# 新竹縣政府工程查核代表照片表

工程名稱：新埔鎮廣和路 0K+000~0K+160 共同管(線)溝建置工程

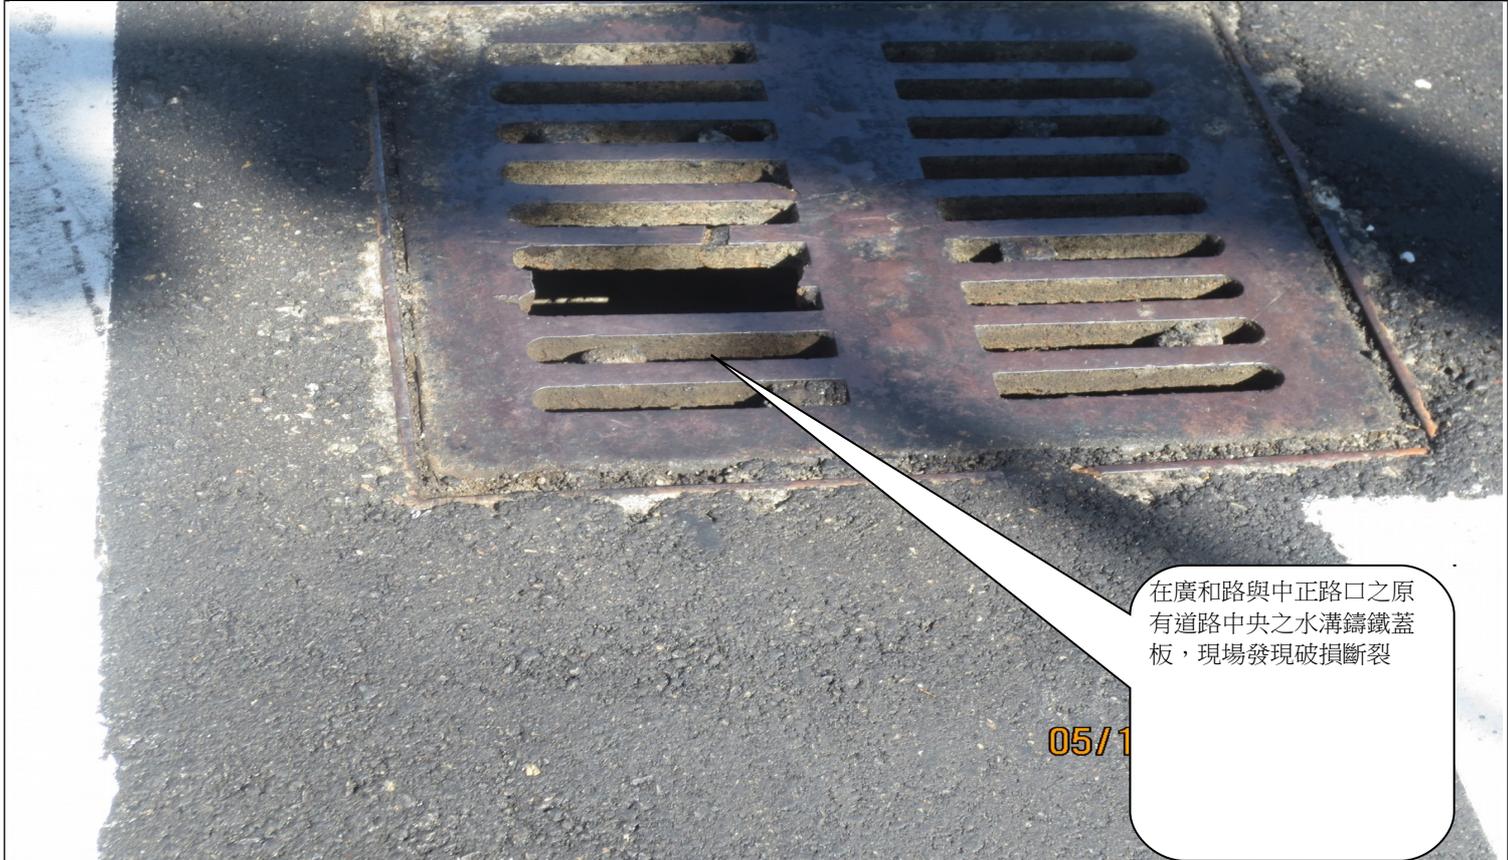
少數路燈基座旁瀝青混凝土夯實不確實。
